# コムスのリコールについて

届出番号5762  
リコール開始日 1月14日

## 改善箇所説明図

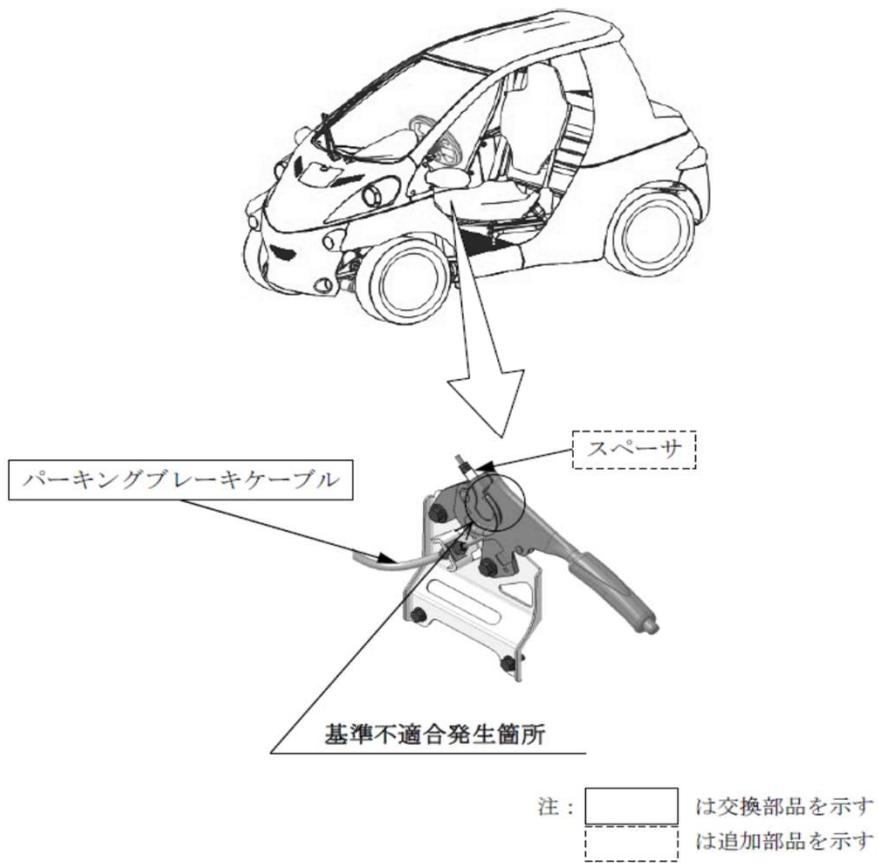
パーキングブレーキケーブルにおいて、設計検討が不十分なため、パーキングブレーキ操作時にケーブルのカシメ部付近に応力が発生することがある。そのため、パーキングブレーキを繰り返し操作するとケーブルが破断し、最悪の場合、パーキングブレーキが効かなくなり、車両が動き出します。

全車両、パーキングブレーキケーブルを対策品と交換し、スペーサを追加します。
